Рабочая группа по пассивной безопасности

Семидесятая сессия

Правила № 16 ООН (ремни безопасности)

**Предложение по дополнению 4 к поправкам серии 08
к Правилам № 16 ООН (ремни безопасности)****Представлено экспертом от Европейской ассоциации поставщиков
автомобильных деталей***

«Рис. 9

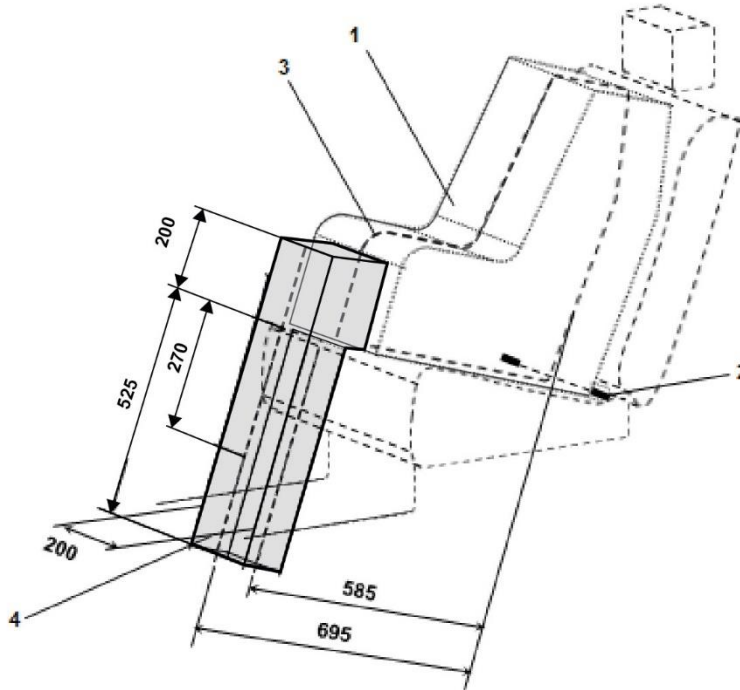
Приложение 17, добавление 2, рис. 9 изменить следующим образом:

Вид оценочного объема пространства для установки опоры размера i сбоку для оценки соответствия мест для сидения размера i и опор детских удерживающих систем размера i

2. В нашем предложении для габарита ISO/F2X верхняя граница объема пространства для опоры поднята вверх до уровня отверстия в опоре, чтобы увеличить пространство для опоры. Приподнятый вверх объем пространства для установки опоры позволяет улучшить совместимость между объемом для опоры и габаритами ISO. Это особенно актуально в случае устанавливаемых против направления движения ДУС крупного размера, снабженных опорами.

Рис.
ISO/...

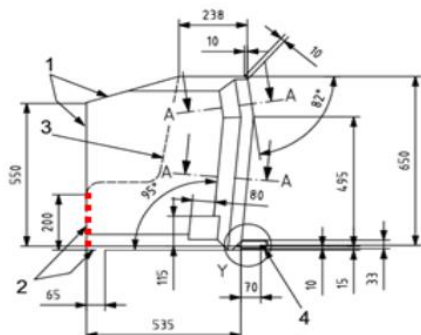
1. В Правилах № 16 ООН определены габаритные размеры ISO/R2 и ISO/F2X для ФПДУУ. Пунктирной линией 2) отмечена допустимая зона выступа опоры или аналогичного приспособления. Для габарита ISO/F2X она проходит по высоте 200 мм.

1. Линия ограничивает зону спереди и сверху.
2. Пунктирной линией отмечена допустимая зона выступа опоры или аналогичного приспособления.
